CORPORACIÓN AUTÓNOMA REGIONAL DEL CENTRO DE ANTIOQUIA **11905**

RESOLUCIÓN No. 7 9 9 8 = **3 5 T 1000** = **10100**
Rosa R

**"POR LA CUAL SE MODIFICA LA LICENCIA AMBIENTAL OTORGADA
MEDIANTE LA RESOLUCIÓN 5288 DE JULIO 3 DE 2002"**

Figura No. 2 Planta del depósito "Rancho de Lata"

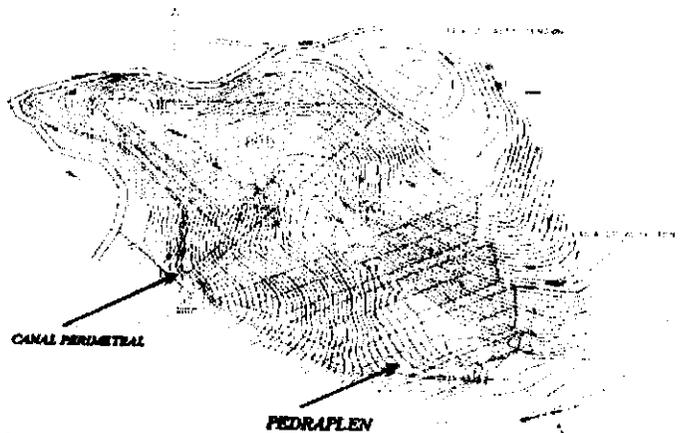
Sitio No 1: Para las adecuaciones antes descritas es necesario hacer excavaciones de materiales que deben ser dispuestos en sitios adecuados para tal fin. Teniendo en cuenta que en la zona de influencia del proyecto no existen zonas autorizadas para ello, existe una restricción para la circulación de las volquetas por la vía principal y que dentro del lote pueden adecuarse depósitos sin alterar significativamente las condiciones del lugar. Se requiere el traslado del material de excavación a un sitio ubicado en la parte posterior de la casa principal de la Finca La Pradera, conocida con el nombre de Rancho de Lata.

En la figura No. 2 se presenta la planta del depósito de sobrantes, y en la Figura No. 3 se presentan las secciones del depósito y el perfil del canal perimetral.
